## Kruispunt N233-Achterbergsestraatweg

Haalbaarheidstoets ongelijkvloerse oplossing

Opdrachtgever:  
Provincie Utrecht  
Postbus 80300  
3508 TH Utrecht

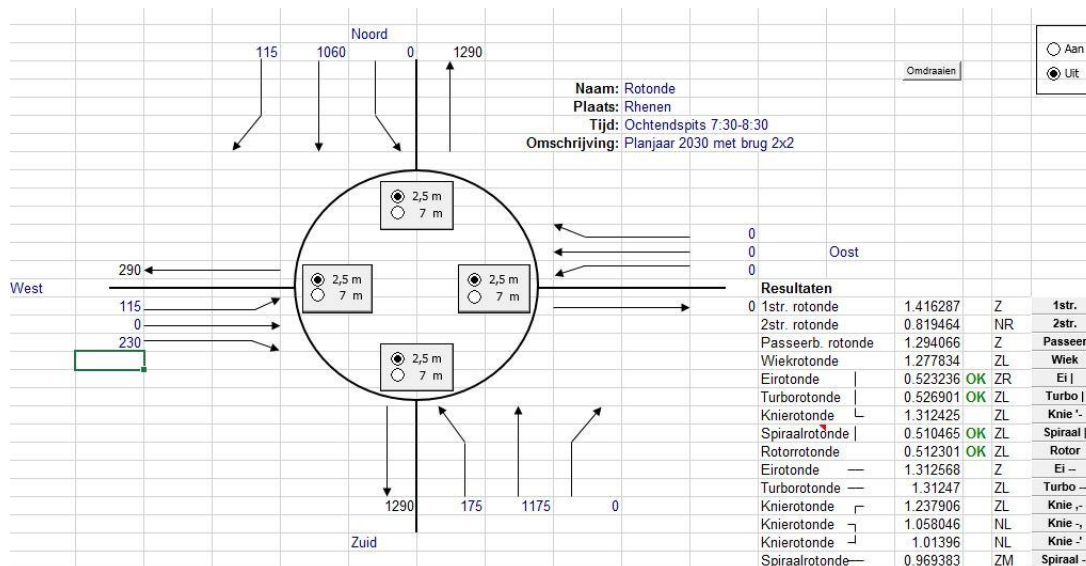
De berekening toont aan dat een enkelstrooks rotonde conform het voorstel van de projectgroep W.W.V.O. onvoldoende capaciteit heeft. Vooral op de zuidelijke tak van de rotonde leidt dit tot file. Het onderstaande figuur geeft de berekening weer inclusief de ingevoerde intensiteiten in pae/h (personenauto-equivalenten).

Het blijkt dat een eirotonde het verkeer goed kan afwikkelen. De maximale verzadigingsgraad bedraagt 0,52. Daarbij is de zuidelijke tak van de rotonde maatgevend vanwege de dominante verkeersstroom richting het noorden.

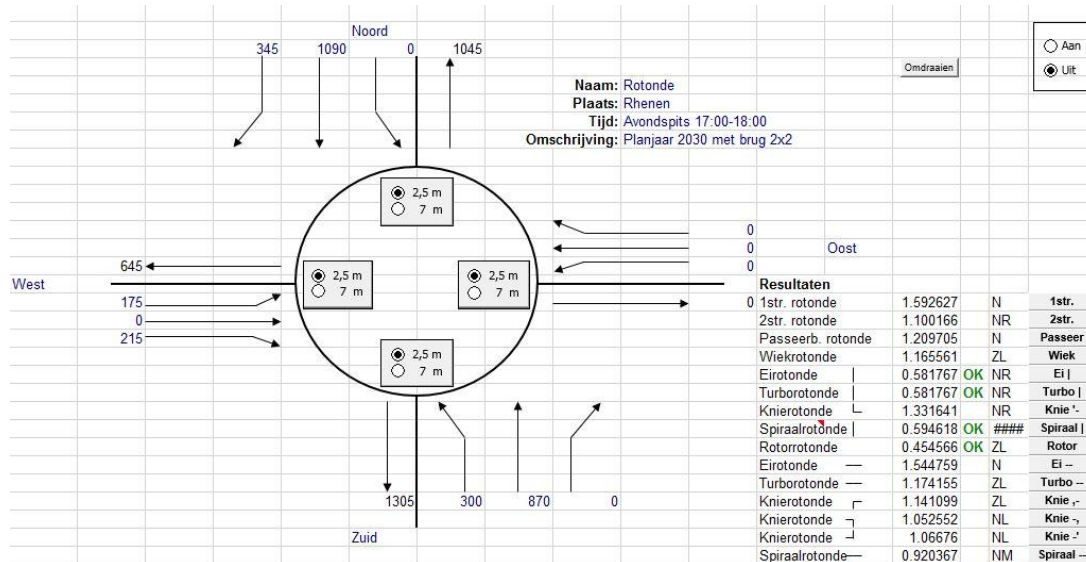
Ook voor de avondspits geldt dat het voorstel van de projectgroep W.W.V.O. onvoldoende capaciteit heeft. Vooral op de noordelijke tak van de rotonde leidt dit tot file.

De capaciteitsberekening toont aan dat een eirotonde, net als in het ochtendspitsuur, het verkeer goed kan afwikkelen. De maximale verzadigingsgraad bedraagt 0,58. Daarbij is de

noordelijke tak van de rotonde maatgevend vanwege de dominante verkeersstroom richting het zuiden.
